**Giudizio n° 2996 del 18/12/2018**

**Oggetto** Introduzione di modifiche non sostanziali e migliorative di un impianto di recupero rifiuti non pericolosi

Introduzione di modifiche non sostanziali e migliorative di un impianto di recupero rifiuti non pericolosi da realizzarsi nel Comune di MAGLIANO DE' MARSI

Valutazione preliminare ai sensi dell'art. 6 comma 9 D.Lgs. 152/2006 e s.m.i.  
Celi Calcestruzzi S.p.A. – Introduzione di modifiche non sostanziali e migliorative di un  
impianto di recupero rifiuti non pericolosi

Figura 2: Ammodernamento Macro-settore 2: situazione attuale, a sinistra, modifica proposta, a destra.

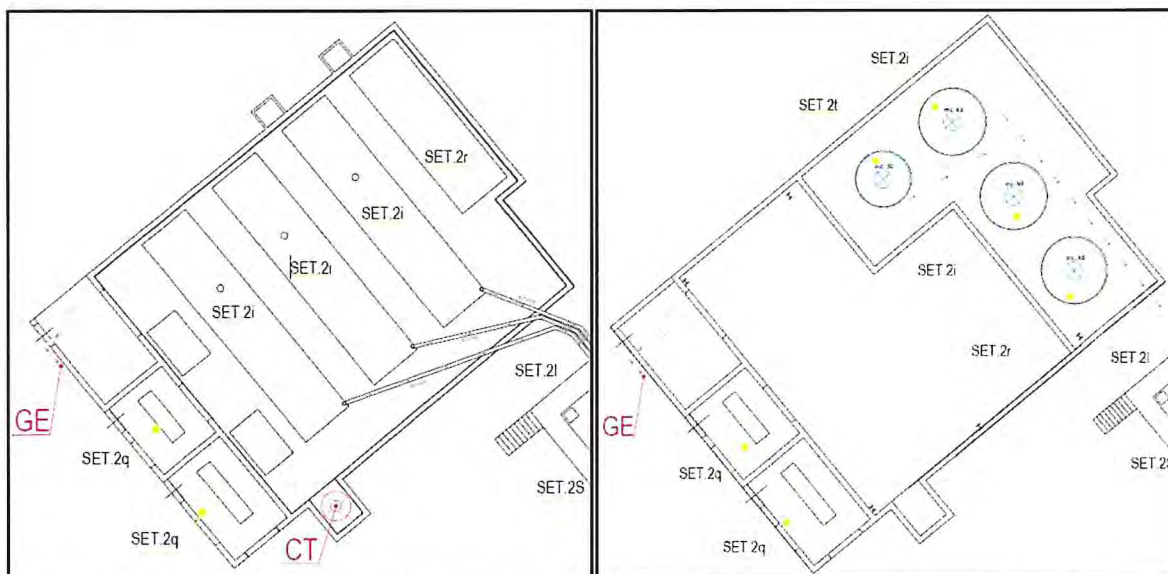
- 1. Ammodernamento di una parte dell'impianto di produzione di conglomerato bituminoso (Macrosettore 2 dell'intero stabilimento produttivo), con sostituzione esclusivamente delle cisterne di stoccaggio e riscaldamento materie prime (bitume, emulsioni bituminose e olio btz), passando dalla modalità di riscaldamento a gas alla modalità elettrica, con contestuale eliminazione del punto di emissione CT "centrale termica".**

- *La modifica proposta consiste esclusivamente nell'installazione di n. 4 nuove cisterne verticali di stoccaggio e riscaldamento materie prime fluide (bitume, emulsioni e olio btz) alimentate*

*elettricamente (quindi a basso consumo energetico), in sostituzione di quelle esistenti, posizionate orizzontalmente ed alimentate a GPL (senza alterare le funzionalità e le fasi di processo);*

- *Tale intervento non comporterà assolutamente una modifica del processo produttivo in termini di potenzialità, tipologie di lavorazioni, materie prime impiegate, macchinari utilizzati per i trattamenti, tempi e processi di lavorazione, ma si limita esclusivamente alla sostituzione di alcune apparecchiature ormai obsolete (cisterne di stoccaggio e riscaldamento delle materie prime liquide) con modelli più moderni aventi la medesima funzione ma con minori impatti ambientali.*

Inoltre, tale modifica comporterà un miglioramento della configurazione emissiva autorizzata ai sensi dell'art. 269 del D.Lgs 152/2006 e smi e quindi un **aggiornamento dell'attuale Q.R.E.** a seguito dell'**eliminazione di un punto di emissione** (Pt. "CT" Centrale termica).

Il CCR-VIA ritiene di escludere la modifica proposta, in quanto ritenuta "non sostanziale", dall'assoggettabilità a VIA.

Figura 3: Aggiornamento layout (da elaborato "All. 3 \_Illustrazione grafica modifiche non sostanziali")

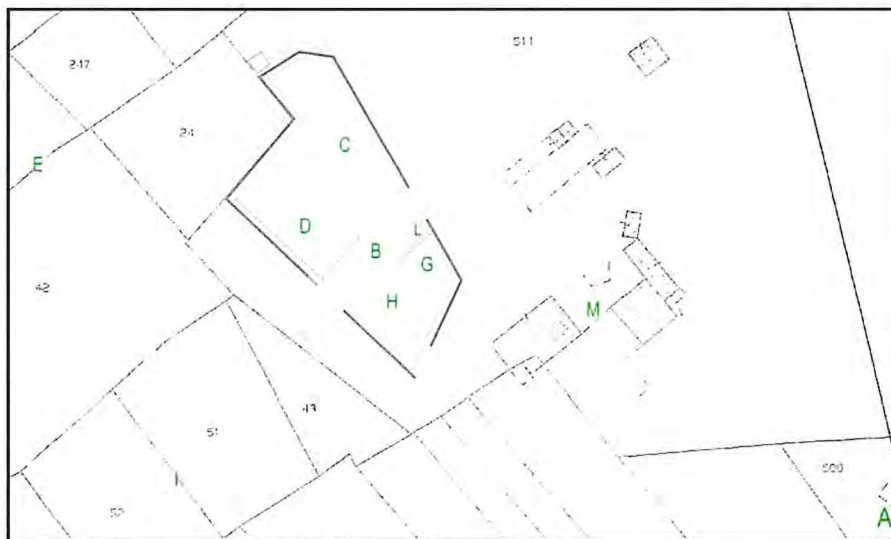
2. Adeguatezza gestionale ed operativa della piazzola di recupero di rifiuti inerti non pericolosi (Macro-settore 4 dell'intero stabilimento produttivo) con aggiornamento del lay-out operativo, alla luce delle prescrizioni e dei criteri tecnici introdotti dal D.M. 69/18.

La Ditta, infatti, effettua sui rifiuti di conglomerato bituminoso non pericolosi [CER 170302] l'attività di recupero 7.6.3 lettera c) di cui all'Allegato I Sub Allegato I del D.M. 05.02.1998 e smi, ovvero: "produzione di materiale per costruzioni stradali e piazzali industriali mediante selezione preventiva (macinazione, vagliatura, separazione delle frazioni indesiderate, eventuale miscelazione con materia inerte vergine) con eluato conforme al test di cessione secondo il metodo in allegato 3 al presente decreto [R5]". Per tal motivo la ditta, rientra tra quegli impianti che sono tenuti a dover dimostrare entro il 30.10.2018 la sussistenza dei Criteri tecnici e gestionali introdotti dal D.M. n. 69 del 28 marzo 2018, presentando all'Autorità Competente specifica richiesta di aggiornamento della propria iscrizione al RIP di cui all'art. 216 del D.Lgs 152/2006 e smi. A tal fine la ditta propone esclusivamente un'ottimizzazione dell'attuale lay-out operativo ed un contestuale aggiornamento delle procedure gestionali, già svolte dagli operatori addetti per le fasi di verifica, accettazione, trattamento dei rifiuti e certificazione dei prodotti di recupero.

In particolare, la procedura operativa aggiornata prevede:
